Demande PCT Nº FR03/03822 déposée le 19 décembre 2003

: ARCHITECTURE DE DISPOSITIF DE BOBINAGE D'ENSEMBLE DE

STOCKAGE D'ENERGIE ELECTRIQUE.

Nous requerrons la rectification d'erreurs contenues dans les figures 3 à 6 et 66 de la demande internationale en référence, en application de la Règle 91 PCT.

1/ Figures 3 à 6 (planche 2/43)

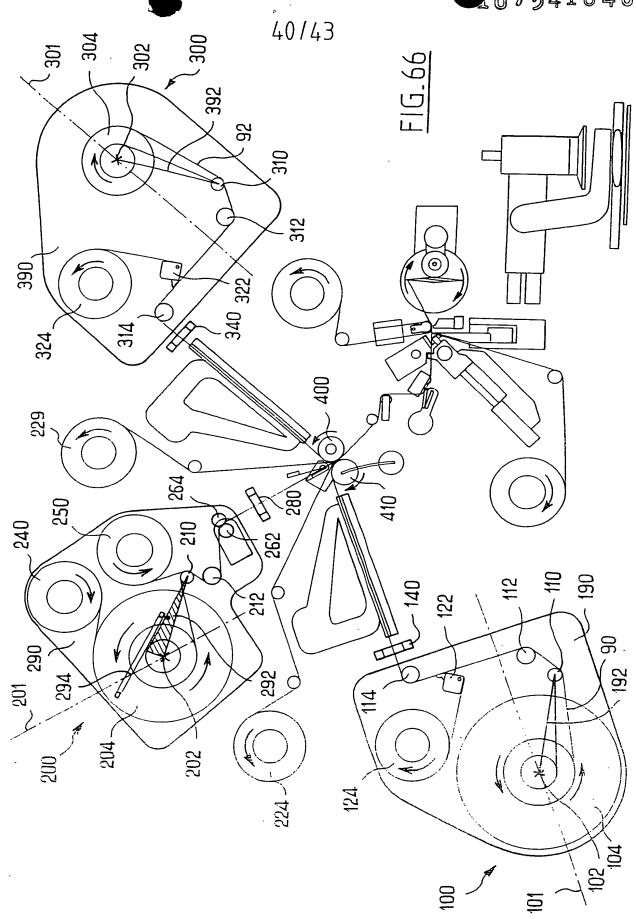
Sur ces figures, les flèches indiquant le sens de rotation du rouleau 620 et du bras 624 sont orientées dans des sens erronés.

Ces erreurs sont évidentes, dans la mesure où les sens de rotation du rouleau 620 et du bras 624 indiqués par les flèches ne sont pas compatibles avec le sens de rotation du mandrin 610 sur lequel le rouleau 620 vient en appui.

Le rouleau 620 est monté libre en rotation sur le bras 624 et roule sur les faces successives du mandrin 610 (comme indiqué à la page 34, ligne 31 à page 35, ligne 9). Ainsi, le sens de rotation du rouleau 620 devrait être opposé au sens de rotation du mandrin 610.

Par ailleurs, le bras 624 devrait tourner dans le même sens de rotation que le mandrin (comme indiqué à la page 35, lignes 10-11 de la demande).

Nous vous prions de bien vouloir trouver ci-jointe une nouvelle planche de dessins 2/43 dans laquelle ces erreurs ont été rectifiées.
